### Vorhabenbezogener Bebauungsplan "Klosterhof 12", Söflingen

Die frühzeitige Öffentlichkeitsbeteiligung gemäß § 3 Abs. 1 BauGB wurde vom 14.01.2021 bis einschl. 19.02.2021 durchgeführt. Parallel dazu wurden gemäß § 4 Abs. 1 BauGB die Behörden und sonstigen Träger öffentlicher Belange, deren Aufgabenbereiche durch die Planung berührt werden, unterrichtet und zur Stellungnahme aufgefordert.

Im Rahmen der frühzeitigen Beteiligung der Öffentlichkeit wurden folgende Stellungnahmen vorgebracht:

architekten BDA m<sup>u</sup>hlich, fink & partner ulm

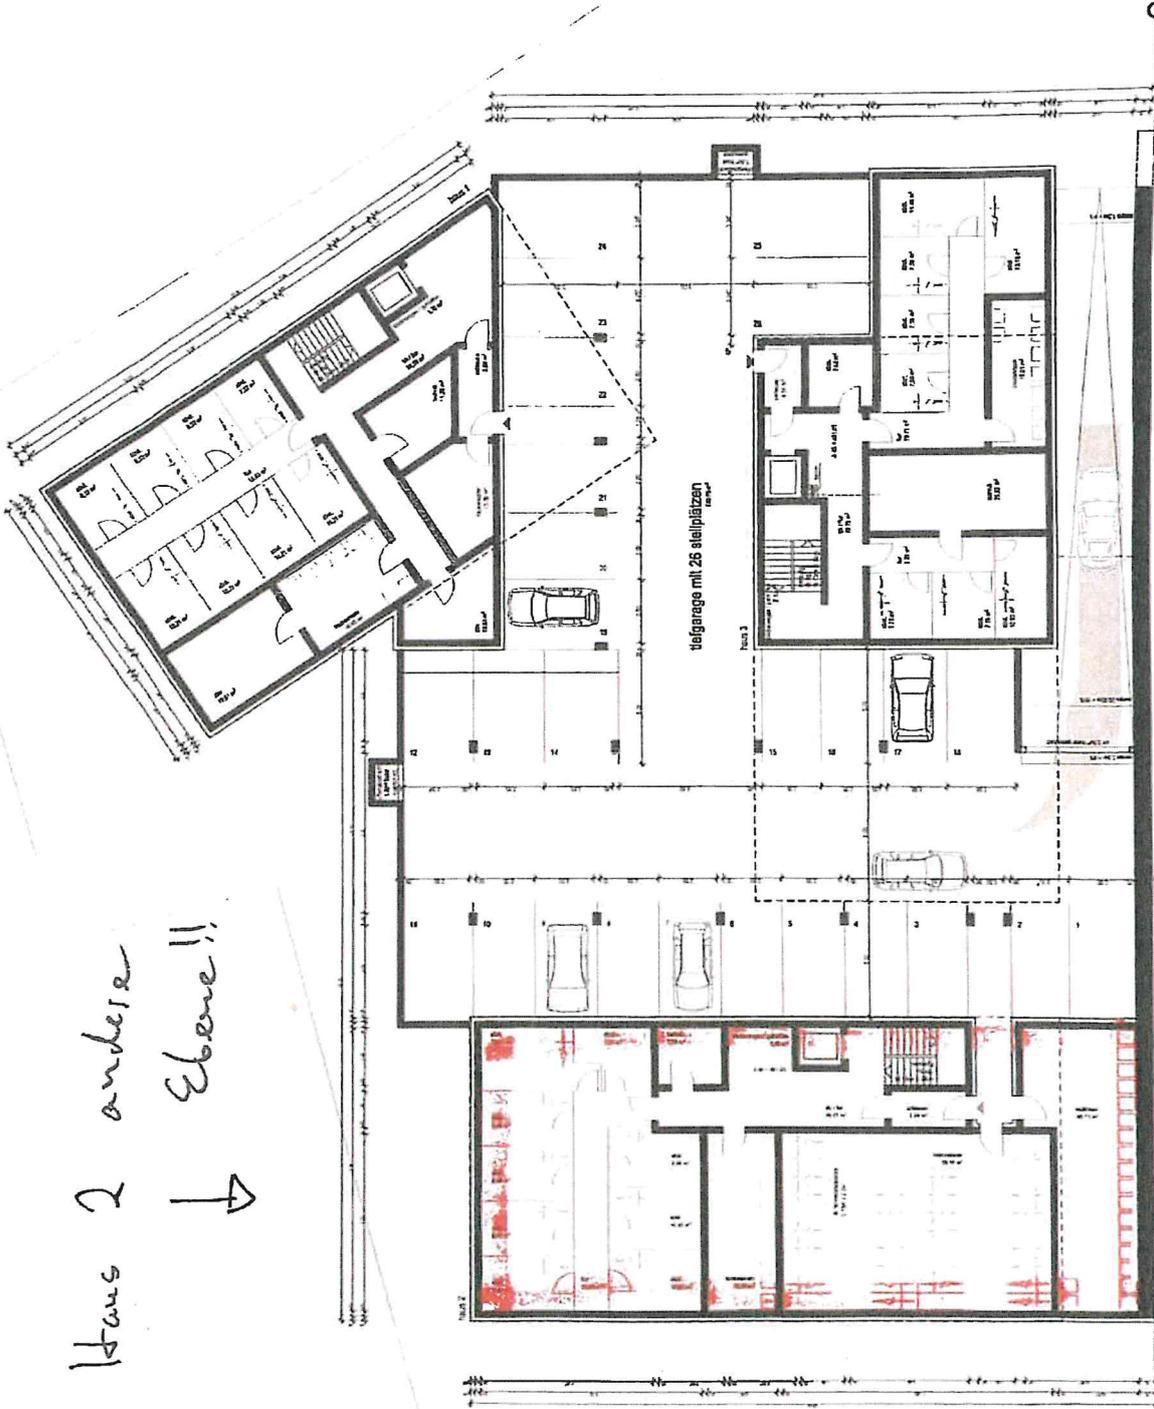
*Haus 2 andere Ebene!!*
